第3回閑上西集会所ワークショップの議事概要

日時 平成30年11月5日 19:00~20:20

場所 閑上小中学校 体育館ミーティングルーム

まとめ

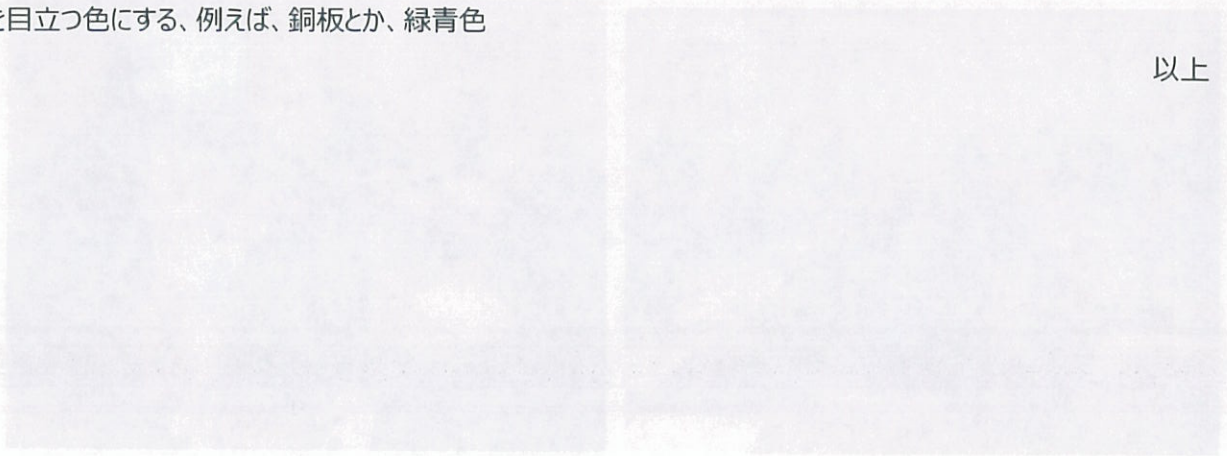
- ・街区公園で子供が遊んでいるのを見守りしやすい集会所が望ましい。
- ・軒下空間を確保し、倉庫などが配置しやすい工夫が必要。
- ・納戸は日当たりのいい場所である必要はない。
- ・駐車場をどう確保するかが重要、路上駐車はやめたい。
- ・倉庫は、建物内外から利用できるほうが良い。
- ・広場に車を止めると公園の見通しが悪くなる。
- ・日当たりが割ると、光熱費がかかるが、冷房費はかからない。
- ・玄関が狭いと靴の脱ぎ履きが難しい。
- ・防災倉庫は建物の凹んだ部分などに置けるといい。
- ・和室は、廊下からダイレクトに入れるのはよい。

- ・採光を良くするには、天窗をつけるとか、明かり窓をとることが望ましい。
- ・納戸を北側に移動させる。
- ・和室の座布団の収納などのために、押し入れをつける。
- ・トイレのつくりは、男女が鉢合せしないようにしたい。
- ・廊下はなるべく広くしたい。
- ・県道から見える位置にあるので、できるだけ目立たせたい。
- ・中央緑道の小中学校から県道までの区間は桜が植わるとのお花見の時期などに集会所が活躍すると考えられるので、配慮が必要。
- ・外壁はレンガ調とか、公園の緑となじむような色が良い。小中学校とは違う色のほうが良い。
- ・茶色や淡い茶色がいいのでは？
- ・ログハウス調の木目の外壁などが望ましい。
- ・屋根を目立つ色にする、例えば、銅板とか、緑青色

- ・C案を基本に納戸の位置を工夫、廊下、玄関を広く確保。
- ・屋根は青銅色、外壁は木目風などが望ましい。
- ・駐車場利用については、路上駐車を回避するため敷地内で工夫を
